## PERNOD RICARD FRANCE

EXTENSION DU BATIMENT SUR 8 000 M<sup>2</sup> – PROJET QUARTUS AVIS  
SUR LA GESTION DES EAUX PLUVIALES DU PROJET

# VENDEVILLE (59) - Rue de SECLIN

Novembre 2022, R22\_350 Version 1

Plan de masse fourni (source : PERNOD RICARD – QUARTUS 22/02/2022)

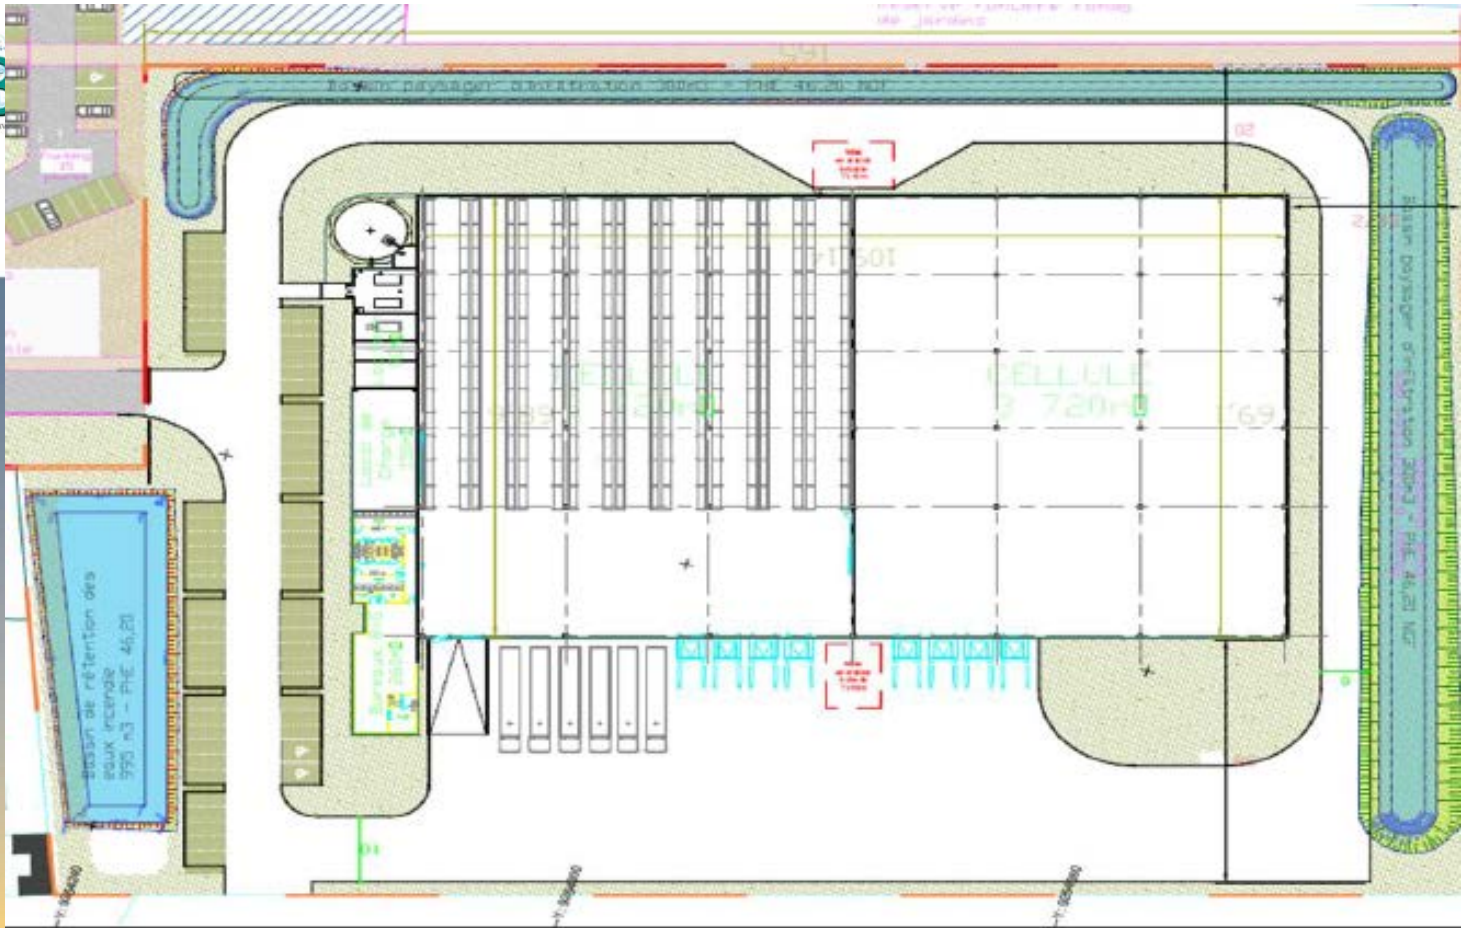
**La cote de fond de ce bassin, avant pose du massif filtrant, sera impérativement supérieure ou égale à la côte de + 42 m NGF.**

Ce bassin sera muni en fond et sur ses versants d'un **aqua-textile oléo-dépolluant de type Ten Cate Géosynthetics**.

**Cet aquatextile sera recouvert d'un massif de sable de 50 cm.**
